# TWE-Lite ではじめるカンタン電子工作

正誤表 2014年9月9日

## ■口絵 p.3 「フルカラー LED の調光」 の回路図が正しくありません

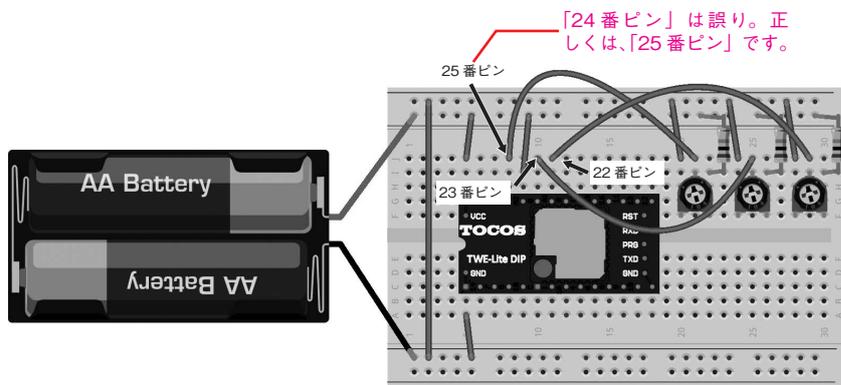
「PWM3」に接続されていますが、正しくは、「PWM4」です。また、回路のトランジスタの向きが間違っています。下記の訂正の p.39、p.40、および、p.51 のように訂正します。

正) 図 3-1 「子機」 にボリューム 3 個を接続する例

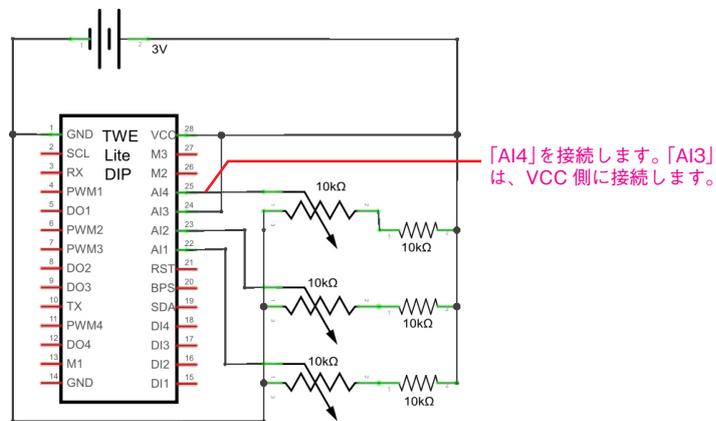
また、図 3-1 の「ピン番号」も正しくないため、併せて訂正いたします。

正) 図 3-2 「図 3-1」 の回路図

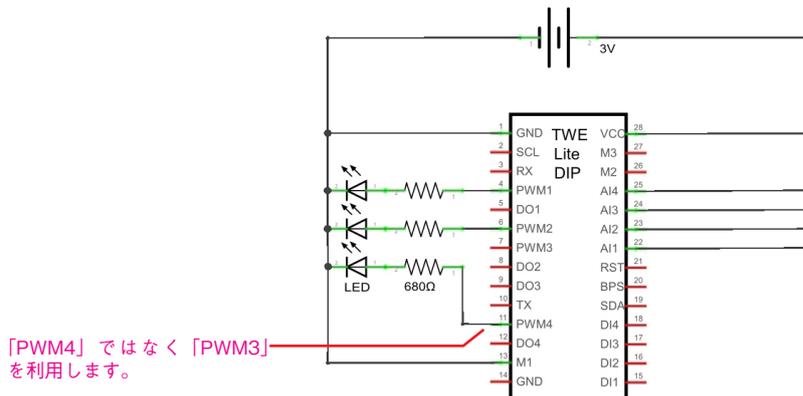
ブレッドボード図と回路図とで違いがあります。正しくは、ブレッドボード図である「図 3-1」「図 3-3」のように「AI4」「PWM4」を利用する」方法です。

しかし、それに対応する回路図である図 3-2、図 3-4 では、「PWM3」に接続されています。これは誤りで、下記のように「PWM4」に接続するのが正しい回路図です。

正) 図 3-16 トランジスタを使って「フルカラー LED」を制御する

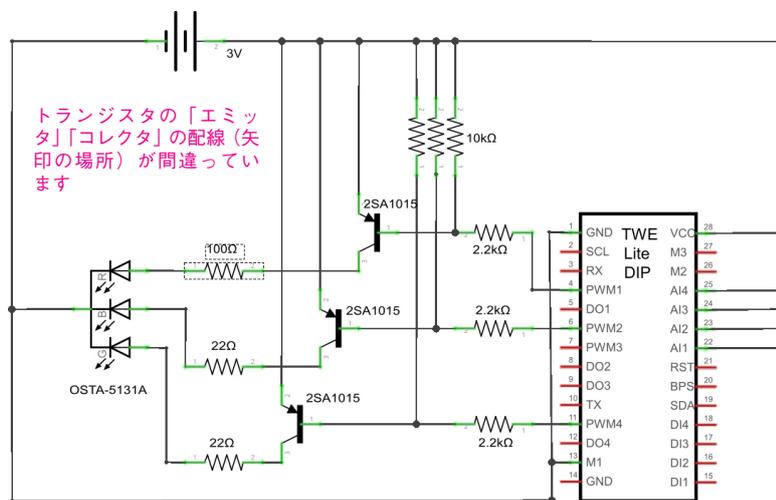
■ p.50、p.51 の図 3-16、図 3-17 の PNP 型のトランジスタの接続が正しくありません

図 3-17 の回路図において、トランジスタのエミッタ、コレクタの接続が逆です。ブレッドボード、回路図ともに正しくありません。また図 3-17 は、正しくは PWM4 に接続されるべき箇所が、PWM3 に接続されています。下記のように訂正いたします。

正) 図 5-2 「温度センサー」を「子機」に搭載した例

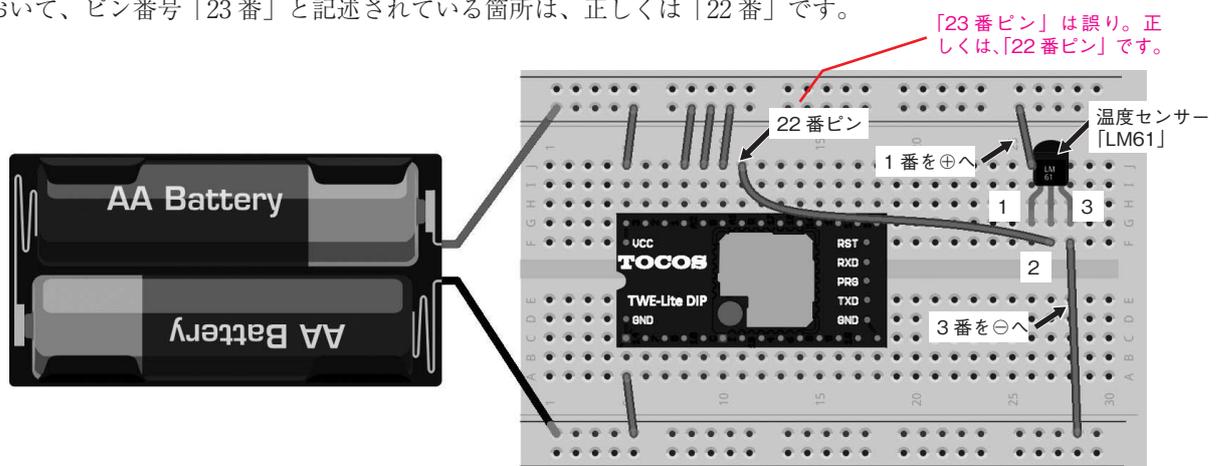
図 5-2 において、ピン番号「23 番」と記述されている箇所は、正しくは「22 番」です。
